Modification n°4 du plan local d'urbanisme

NOTICE DE PRESENTATION

Extrait des documents graphiques avant modification :

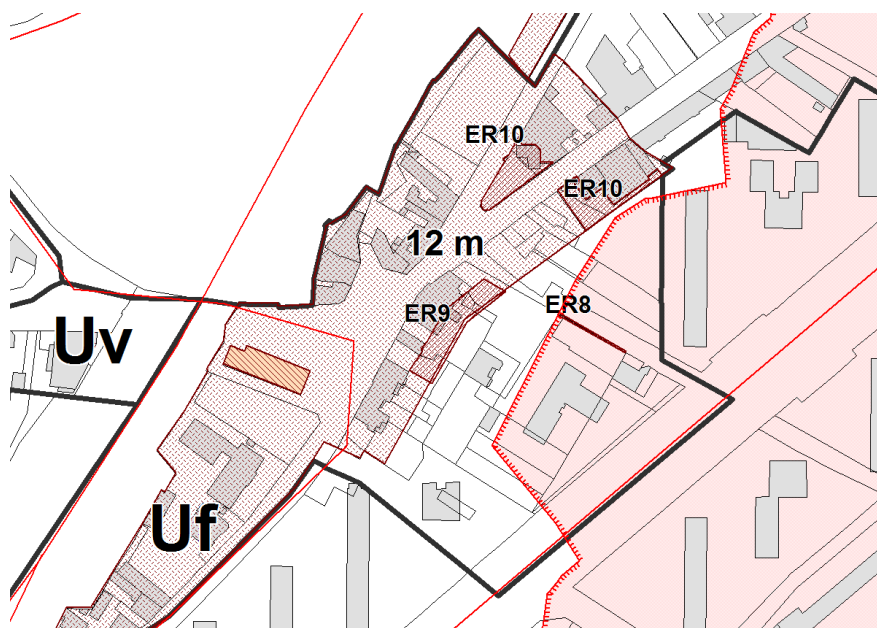
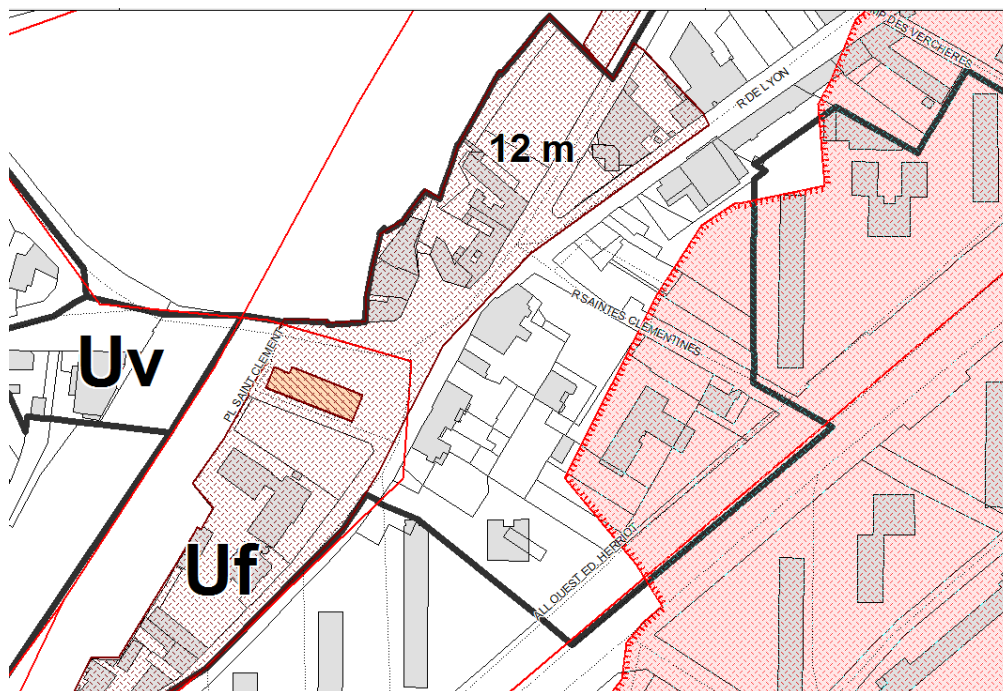
Les documents graphiques sur le quartier de Saint Clément prévoient les dispositions suivantes :

- Zonage Uf correspondant aux faubourgs de la Ville,
- Eglise Saint Clément protégée au titre des monuments historiques,
- Secteur de hauteur limitée à 12 m de part et d'autre de la place Saint Clément et le long de la rue de Lyon, la hauteur maximum étant de 15 m en zone Uf,
- Le plan de prévention du risque inondation (PPRi) de la Saône monte jusqu'en fond des îlots rue de Lyon,
- Emplacement réservé n°8 : élargissement de la rue des Blanchettes, renommée rue des Saint Clémentines,
- Emplacement réservé n°9 : liaison du père Liochon,
- Emplacement réservé n°10 : aménagement d'une place.

- **Suppression de l'emplacement réservé pour la traversée du Père Liochon** : Le futur immeuble s'implantant alors sur l'emplacement réservé initialement à la traversée du Père Liochon, celui-ci doit être supprimé. Les cheminements (Est/Ouest et Nord/Sud) seront assurés à l'avant du front bâti, en traversant le futur espace public. Cette hypothèse semble d'autant plus cohérente que le carrefour Saint Clément et la rue des Saint Clémentines sont désormais aménagés dans le cadre de la liaison voie verte/voie bleue. Aussi, le détournement de la liaison à l'arrière des immeubles n'est plus pertinent.

- **Une augmentation de la hauteur autorisée** : afin de structurer cet espace par le bâti, celui-ci sera linéaire et continu d'une limite latérale à l'autre, et l'angle rue de Lyon/rue des Saint Clémentines sera marqué par une hauteur plus importante. Aussi, pour permettre une construction en R+4, le tènement et, par extension, la partie Est de la rue de Lyon, seront exclus de la zone de hauteur limitée à 12 m. C'est donc la règle de la zone Uf qui s'appliquera, soit 15 m maximum (article Uf10).

- Suppression des emplacements réservés n°8, 9 et 10 ;
- Diminution du secteur de hauteur limitée à 12m, la partie Est de la rue de Lyon en étant exclue.

Extrait de l'orientation d'aménagement avant modification :

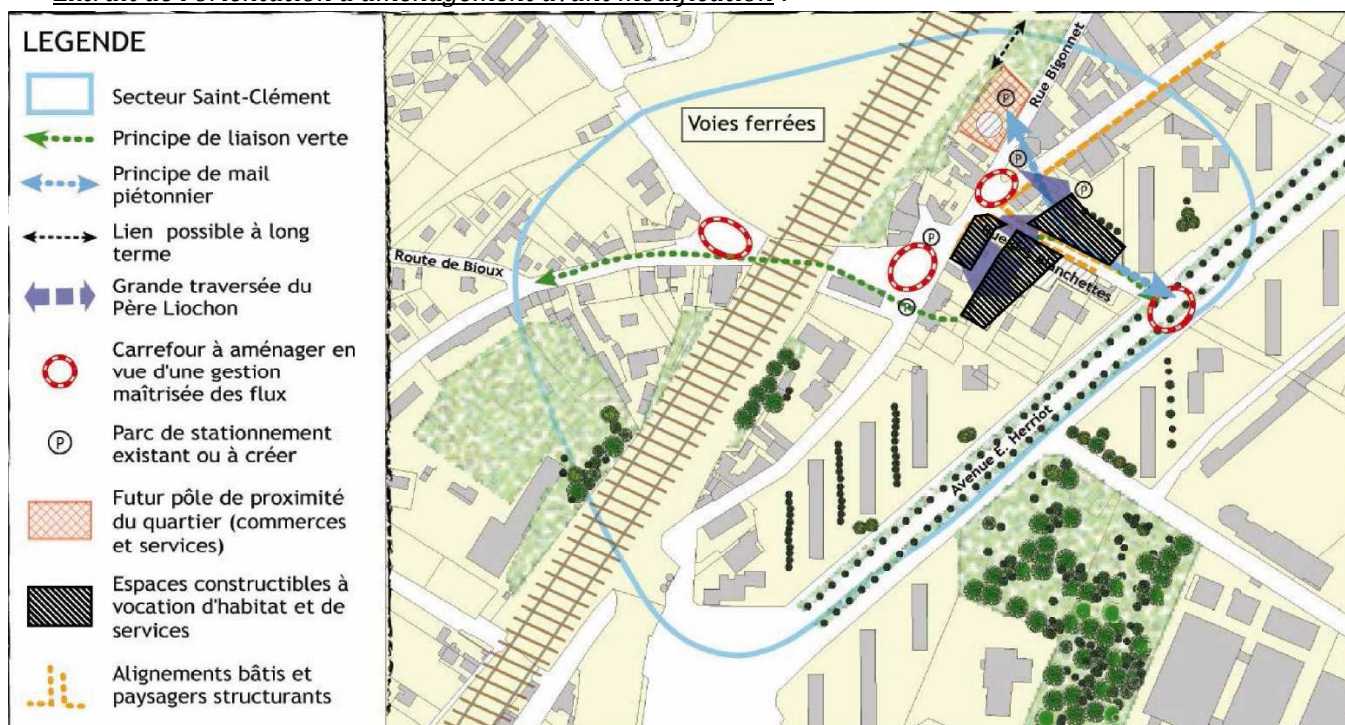
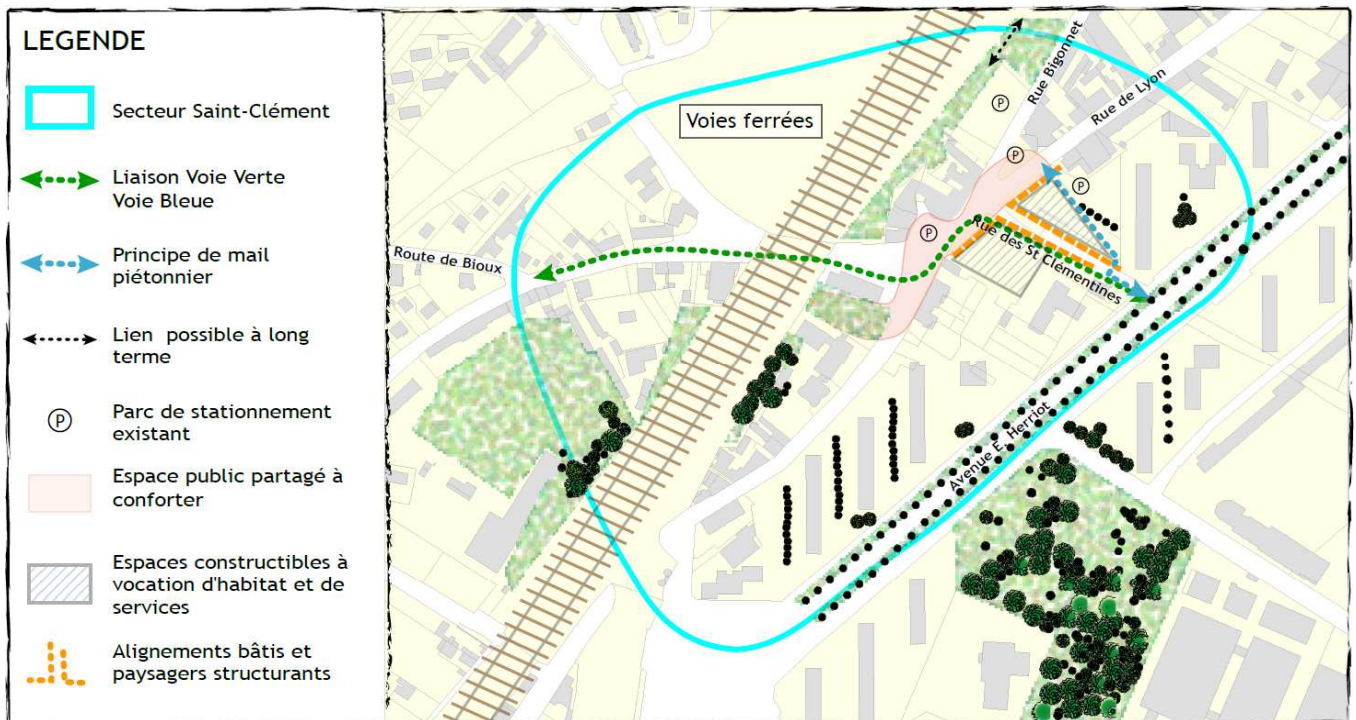
Le cabinet d'urbanisme missionné sur ce projet a conduit une analyse sur le quartier de Saint Clément. Celle-ci démontre notamment que les orientations actuelles conduiraient à créer 3 espaces publics distincts (intersection rues de Lyon/Bigonnet/Saint Clémentines ; giratoire Saint Clément ; jardin de l'église) dont l'étroitesse limite les possibilités d'aménagement. De plus, la traversée du Père Liochon, prévue pour passer à l'arrière du front bâti, serait alors déconnectée de ces espaces publics.

Ce diagnostic l'a conduit à proposer un nouveau schéma de composition, dont la ligne directrice est de confirmer le rôle d'articulation et de pôle structurant du quartier, en mettant en valeur la différence des tissus urbains sans remettre en cause l'identité du quartier et son patrimoine.

- **Implantation du bâti en retrait de la rue de Lyon** : Une implantation du bâti en retrait de l'alignement générera un espace unique reliant l'église à l'intersection des rues de Lyon/Bigonnet/ Saint Clémentines, et permettra un aménagement routier et piéton intégrant stationnement et liaison douce.

- **Au niveau des orientations particulières d'aménagement – fiche « restructuration du quartier de Saint Clément » :**
 - Les aménagements réalisés sont pris en compte et n'apparaissent plus : giratoires et aires de stationnement ;
 - L'obligation d'alignement est supprimée sur la rue de Lyon, et les espaces constructibles à vocation d'habitat et de services sont repositionnés en retrait de celle-ci ;
 - Par voie de conséquence la traversée du Père Liochon imaginée à l'arrière des bâtiments est supprimée car située sur l'espace constructible. Les cheminements doux passeront devant les immeubles sur l'espace public.

Extrait des documents graphiques après modification (rq : le nouveau parcellaire visualisé ci-dessus sur l'extrait cadastral n'apparaît pas sur ce plan) :

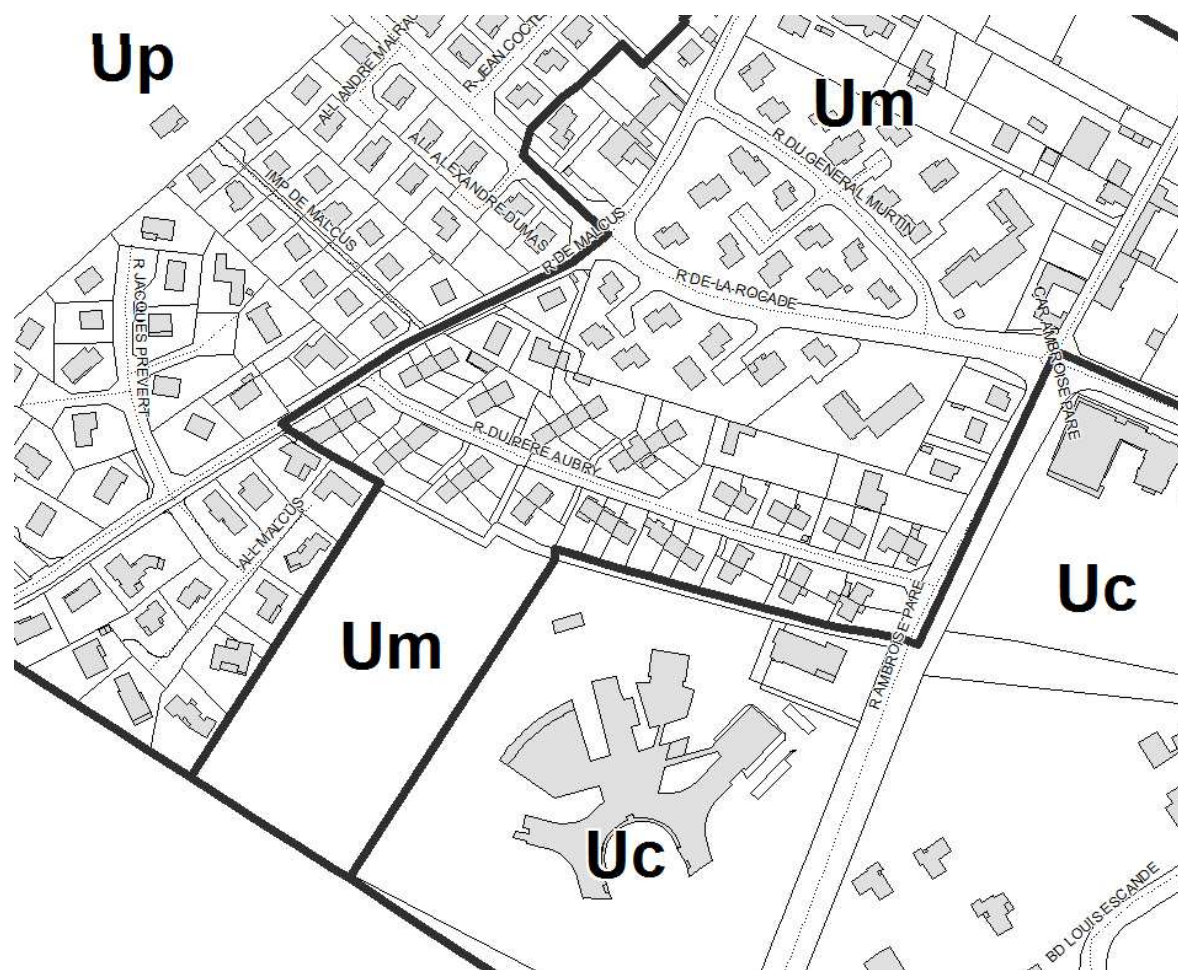
Dans les documents graphiques du plan local d'urbanisme, cet écran s'est traduit par une obligation de recul de 10 m, équivalant à une zone non aedificandi, figurant en jaune et entourée de tirets rouges :

- L'obligation de recul de 10 m n'a plus de raison d'être étant donné que cette bande non aedificandi est bordée de part et d'autre par des habitations de type pavillonnaire, sans problématique particulière de nuisance ;
- L'inscription graphique « hauteur limitée à 12 m » est elle aussi inutile : la nouvelle voie ayant une emprise de 8 mètres de large, la hauteur des constructions ne peut dépasser 12 mètres, conformément à l'article Uc 10 du règlement du PLU ;

Dans un souci de cohérence du zonage, cet îlot sera reclassé en zone Um (zone urbaine mixte).

- Suppression de l'obligation de recul de 10 mètres ;
- Suppression de l'inscription graphique « hauteur limitée à 12 mètres » ;
- Reclassement en zone Um.

Extrait des documents graphiques après modification (rq : le nouveau parcellaire visualisé ci-dessus sur l'extrait cadastral n'apparaît pas sur ce plan) :

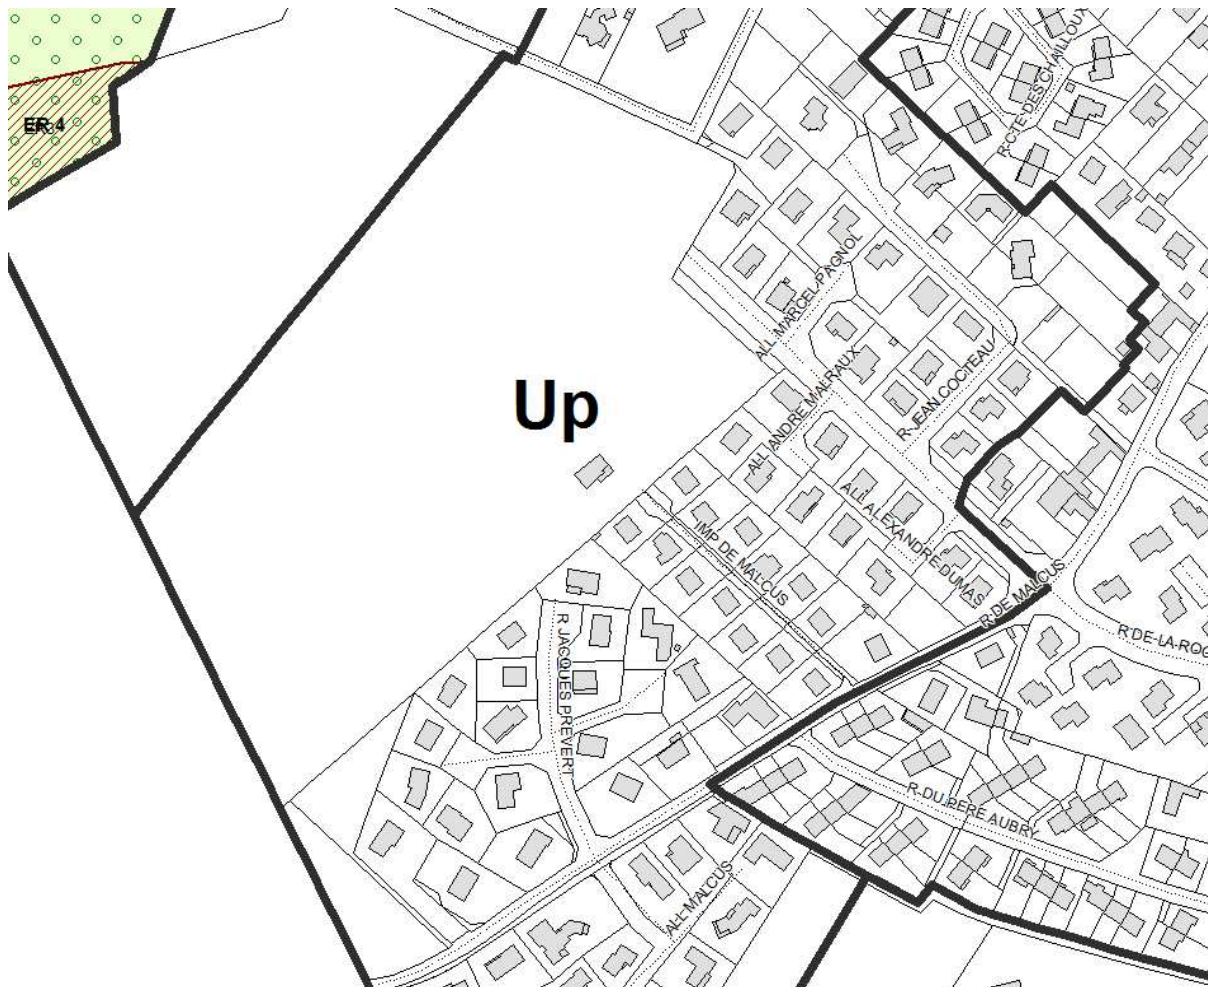
Aussi, ce secteur n'étant plus une zone « à urbaniser », il apparaît opportun de le reclasser en zone Up.

L'opération comprenant 12 logements sociaux, tels que prévus par la servitude de mixité sociale n°3, celle-ci est désormais sans objet.

- Le périmètre de la zone à urbaniser 1AU des Hauts de Chailloux est reclassé en zone Up ;
- La servitude de mixité sociale n°3 (12 logements) est supprimée.
